## 協力工場 不良品連絡書

仕様番号 70 5859 999 122 XXX S (プラグ40Pカチ)

品名 5859-40 PARTS PLUG ANCHOR PLATE (H=0.9)

70 5859 999 122 XXX S 変形の件

製品名:70 5859 999 122 XXX S(プラグ 40P 金具)

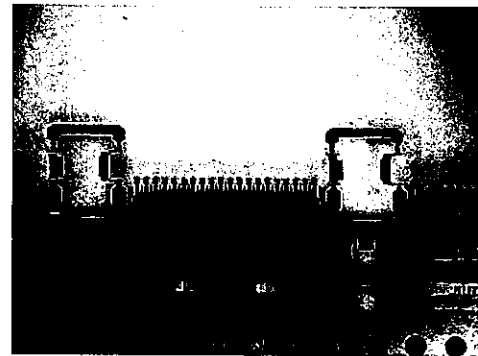
・不具合内容:端子変形(内周部にて発生)

②情報写真

変形は最終巻き取り方向と反対の変形もあり。

画像検査巻き取り時に層間紙が強く巻締まり、端子に負荷が掛かって変形しているものと推測されます。

巻き取り時にリール回転が止まることのないよう、検査速度を落としました。(25m/分⇒18m/分)

暫定流出対策にて一定の確認ができたため、今回発生の全周での常駐確認から、巻き始め部 10 周部の確認を恒久対策として継続実施します。
